大間原子力発電所審査資料	
資料番号	OM1-CA161-R00
提出年月日	2022年1月13日

## 大間原子力発電所

敷地ごとに震源を特定して策定する地震動のうち内陸地殻内地震について

(コメント回答 その1)

### ①-2 微小地震の震源深さ分布: 気象庁の一元化震源に基づく評価

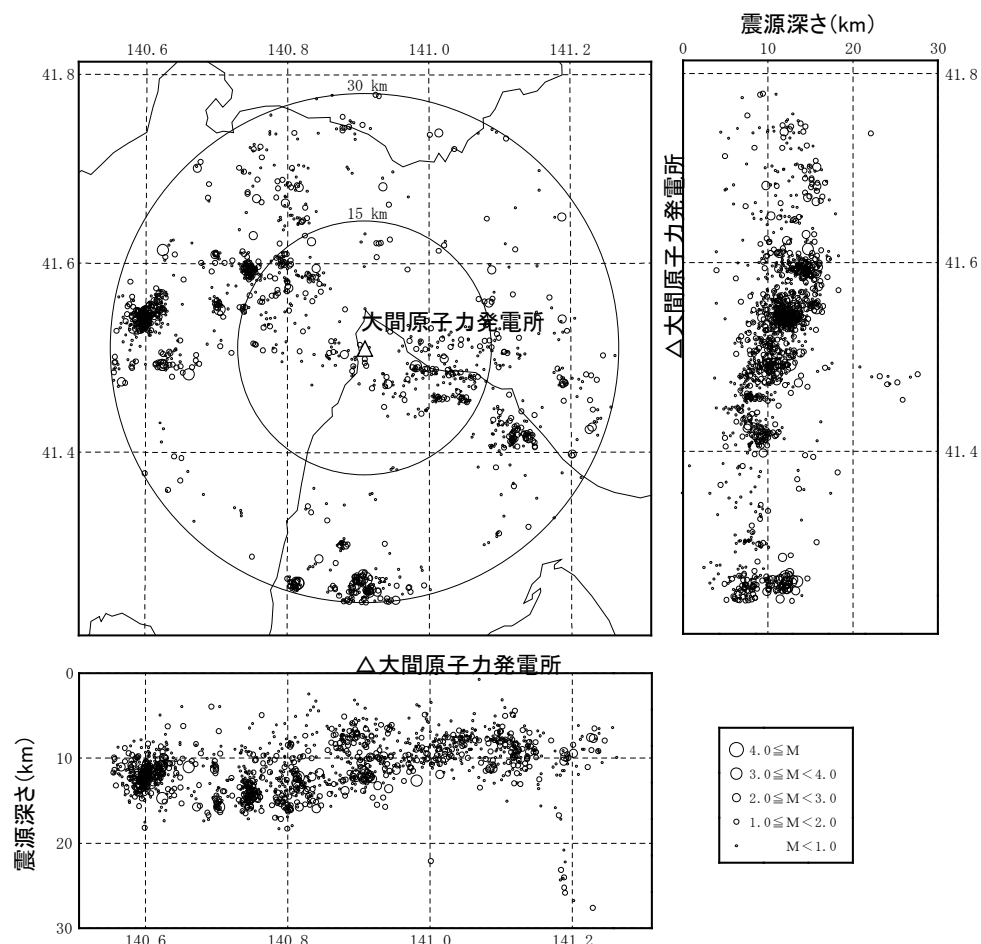
No.	項目	指摘時期	コメント内容	該当箇所
S4-5	F-14断層による地震	第1013回会合 (2021.11.5)	地震発生層の下端深さを設定するにあたり、微小地震の発生状況や他の検討項目について、近隣サイトの審査知見と比較しても大間付近に地域性があるとは考えられないため再度検討すること。	本編資料3.1節 P.13～P.20
S4-6	F-14断層による地震	第1013回会合 (2021.11.5)	F-14断層について、敷地における地震動評価に大きな影響を与える支配的なパラメータについて分析した上で、基本ケース及び不確かさケースを再整理し説明すること。 具体的には、地表断層を中心に均等配置した震源モデルを基本ケースとし、認識論的不確かさとして断層位置、断層傾斜角、短周期レベル、偶然的不確かさとしてアスペリティ位置を考慮するとともに、各々の不確かさの影響を分析した上で、認識論的不確かさの短周期レベルと偶然的不確かさのアスペリティ位置の重畳が考えられる。	本編資料3.2節 P.24, P.26～P.32, P.34～P.36 本編資料3.4節 P.41～P.61
S4-7	奥尻三連動による地震	第1013回会合 (2021.11.5)	奥尻三連動の震源断層を設定するにあたり、地震モーメントの設定に用いている国交省ほか(2014)は津波評価のため作成されたスケーリング則であり地震動評価に適用できるか疑問であり、また微視的パラメータとの整合が取れていない。国交省ほか(2014)を用いるのであれば、長大な活断層に適用できるスケーリング則に関する知見を整理のうえ、その妥当性を説明すること。	本編資料4.2節 P.77, P.79～P.81, P.88～P.92 補足説明資料 4章 P.10～P.12 補足説明資料 5章 P.13, P.14
S4-8	奥尻三連動による地震	第1013回会合 (2021.11.5)	奥尻三連動の不確かさに関して、アスペリティ位置と敷地における地震動評価との影響分析を行うこと。また、断層上端に破壊開始点を設定している理由を記載すると共に、破壊開始点を複数設定したケースも検討すること。更に、長大断層であることを踏まえ、破壊伝播速度について宮腰ほか(2003)の知見を踏まえた検討も行うこと。	本編資料4.2節 P.82～P.87, P.92 本編資料4.4節 P.99～P.111

コメントNo.S4-5

- 気象庁の一元化震源によると、D10%は7.4km, D90%は14.6kmと評価される。

## ①-3 微小地震の震源深さ分布:As-netの震源に基づく評価

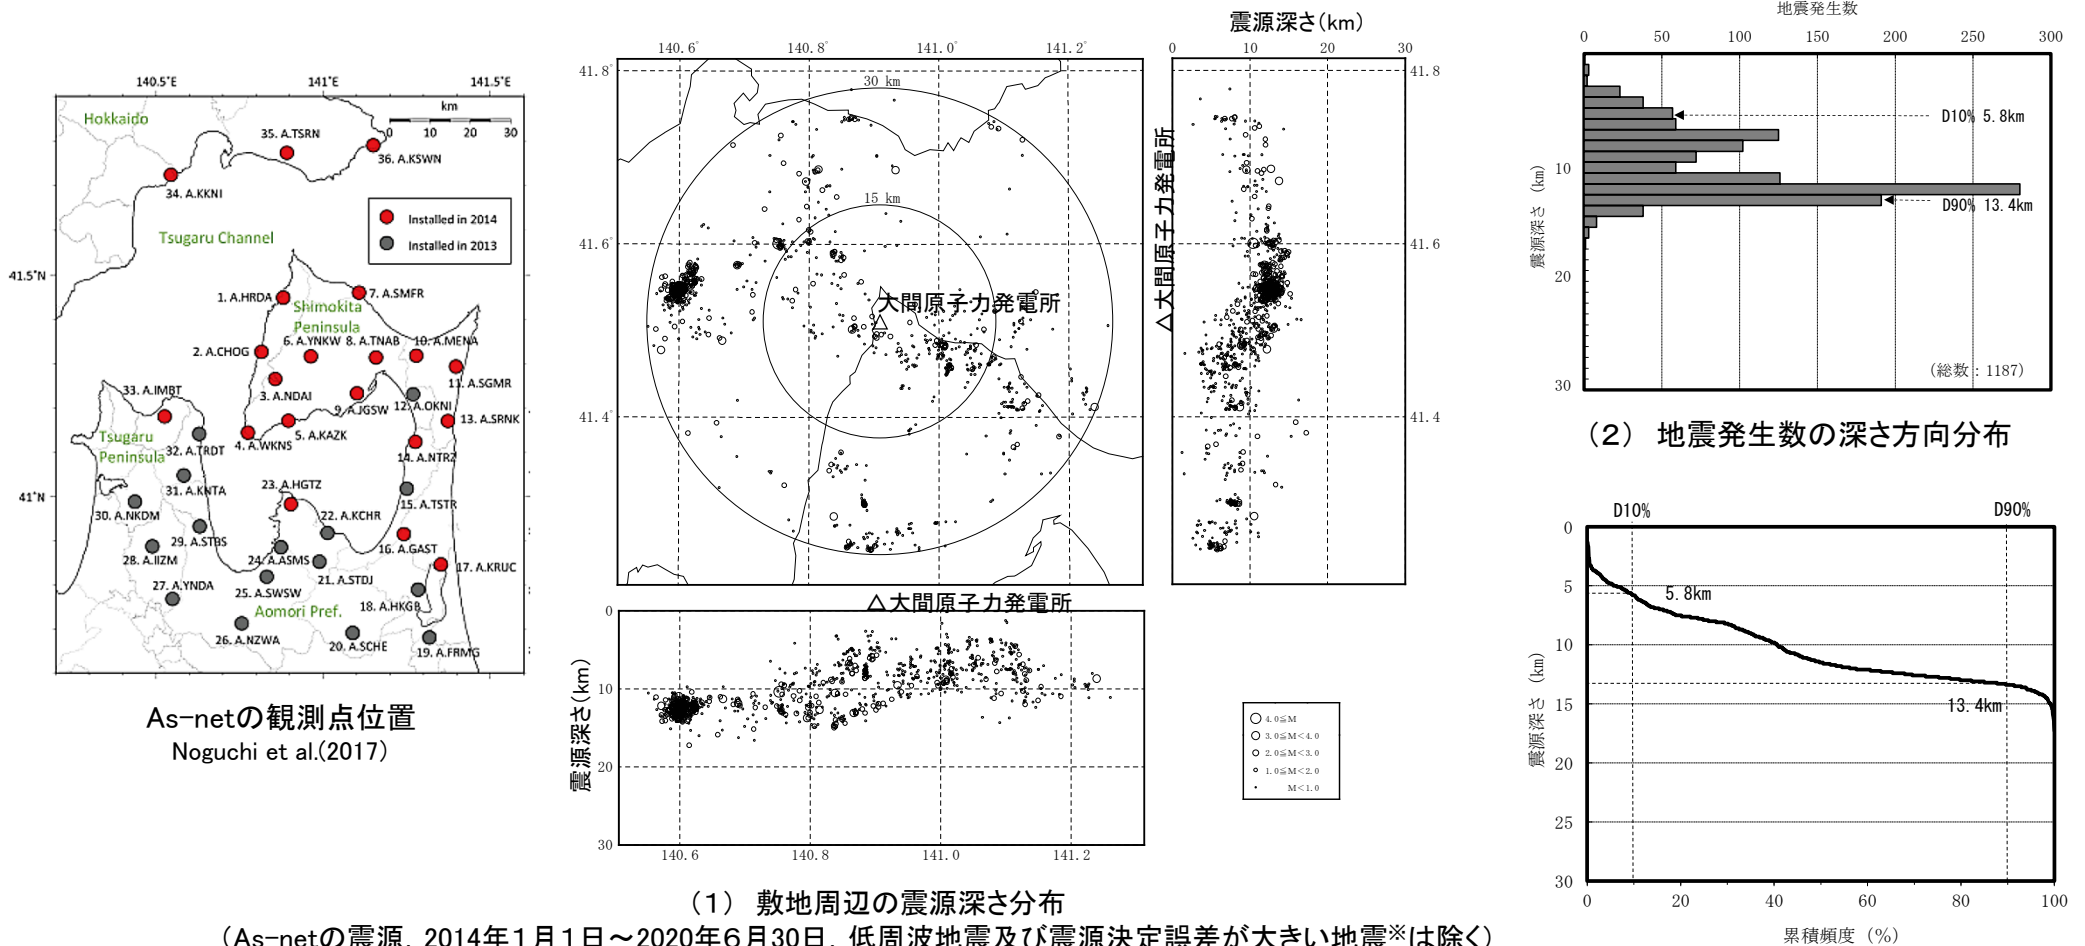
コメントNo.S4-5

- As-netの震源によると、D10%は5.8km、D90%は13.4kmとなり、気象庁の一元化震源(1997年10月~2019年2月)に基づく評価より浅い。一般的に、高密度の地震観測網で決定された震源深さは浅く決定される傾向があり、評価結果はこれと整合する。

Tanaka and Ishikawa (2005)による磁化層下限値の分布図、及び磁化層下限値とD90%の関係

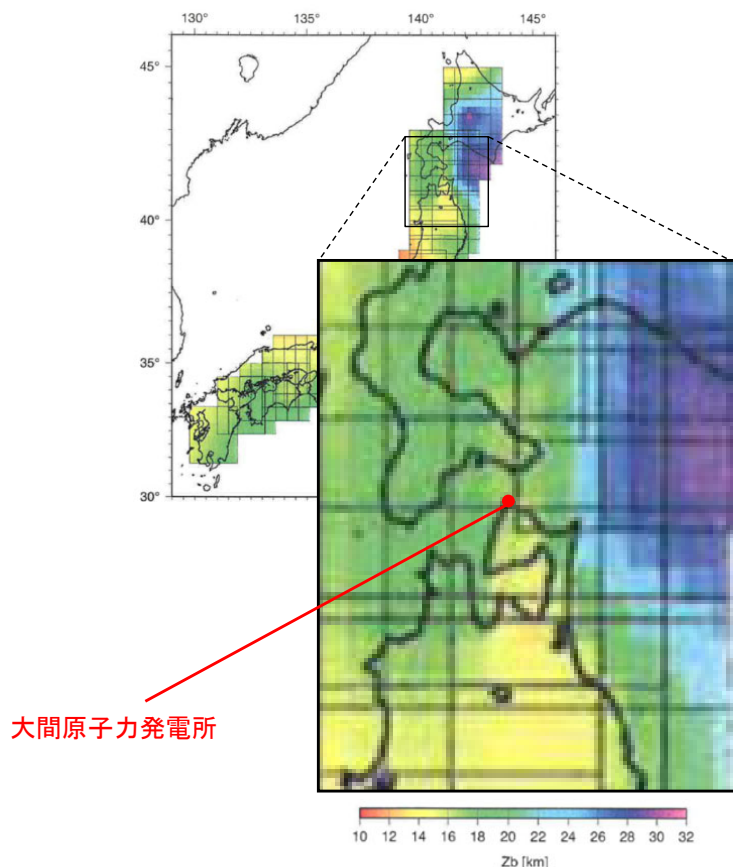
コメントNo.S4-5

- Tanaka and Ishikawa (2005)によると、敷地周辺の磁化層下限値は約14~17km程度となっており、敷地周辺の微小地震の発生状況から推定されるD90%の値(気象庁の一元化震源によるD90%は14.6km, As-netの震源によるD90%は13.4km)と矛盾しない。

地震発生層の設定の検討項目、及び評価の一覧

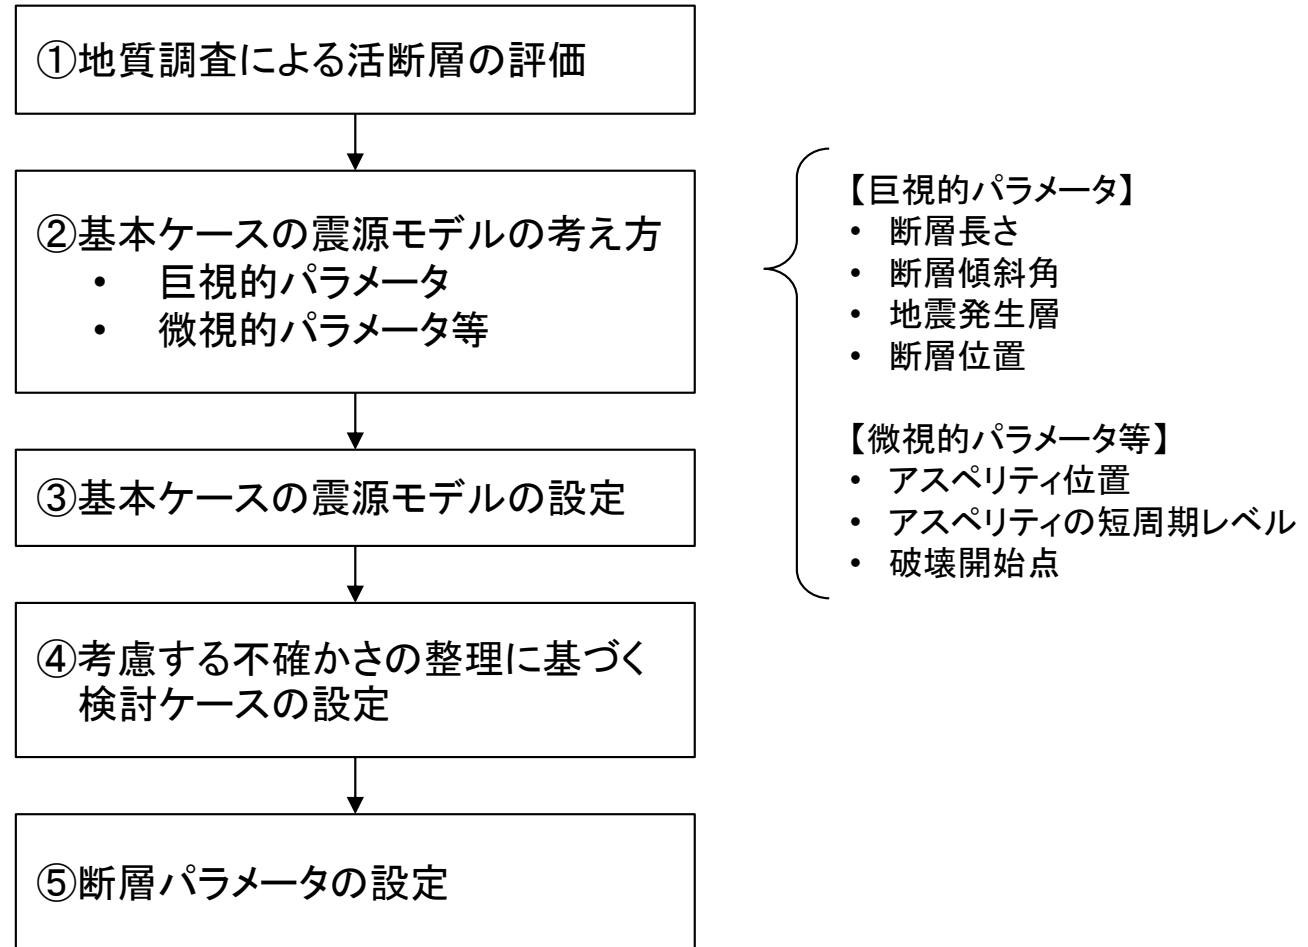
コメントNo.S4-5

- F-14断層による地震の地震発生層の上限及び下限深さは、以下のとおり、敷地周辺の観測、調査結果に基づく評価である微小地震の震源深さ分布及びP波速度構造を重視して設定する。

微小地震の震源深さ分布に基づけば、地震発生層上限深さは5km程度と考えられるが、敷地周辺のP波速度分布を踏まえ、保守的に深さ3kmの位置に設定。

微小地震の震源深さ分布に基づき、深さ15kmの位置に設定。

地震発生層下限深さを15kmとする設定は、コンラッド面の深さの評価(12~16km程度)、及びキュリー一点深度の評価(14~17km程度)と矛盾しない。
